Mission régionale d'autorité environnementale

Auvergne-Rhône-Alpes

**Avis de la Mission régionale d'autorité environnementale
relatif au projet de centrale hydroélectrique
sur le torrent du Ponturin
Communes de Peisey-Nancroix et de Landry (Savoie)**

Avis 2018-ARA-AP-00554

Carte 28 : Schéma hydraulique des aménagements projetés

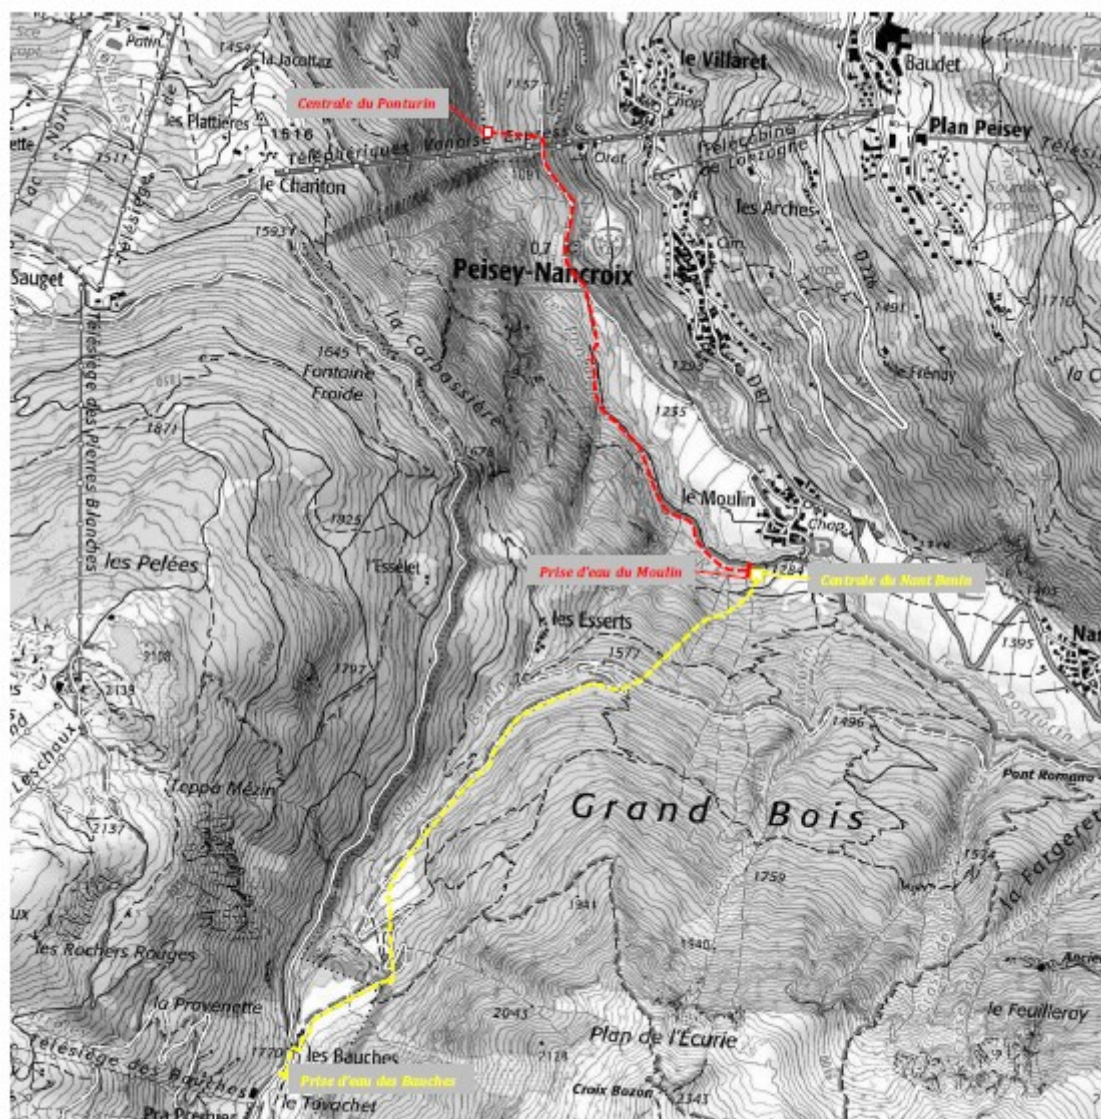
Le même porteur de projet a déposé une autre demande d'autorisation concernant l'exploitation par une centrale hydroélectrique des eaux du Nant Bénin, affluent rive gauche du Ponturin. La prise d'eau du Ponturin se situe à l'amont immédiat de la confluence des deux torrents.

Une première lecture du dossier a conduit l'Autorité environnementale à s'interroger sur plusieurs points concernant les caractéristiques du projet : débit d'équipement dont le niveau apparaît faible par rapport aux autres équipements de ce type¹ ; hauteur de chute, qui, dans une optique d'optimisation des ouvrages, aurait pu être plus importante ; localisation de la prise d'eau sur la rive gauche du Ponturin, alors que le bâtiment abritant les turbines se trouve sur la rive droite.

Par ailleurs, la justification du positionnement de la prise d'eau en rive gauche du Ponturin plutôt qu'en rive droite n'est pas présentée. Le positionnement en rive gauche impose deux traversées en aérien pour la conduite forcée, l'une pour traverser le Nant Benin, l'autre pour passer ensuite en rive droite du Ponturin, ce qui n'est pas sans conséquences, notamment en termes de coût et d'impact paysager. Par contre, ce positionnement est nécessaire pour turbiner le débit dérivé par la centrale du Nant Benin pour le cas où celle-ci serait autorisée.
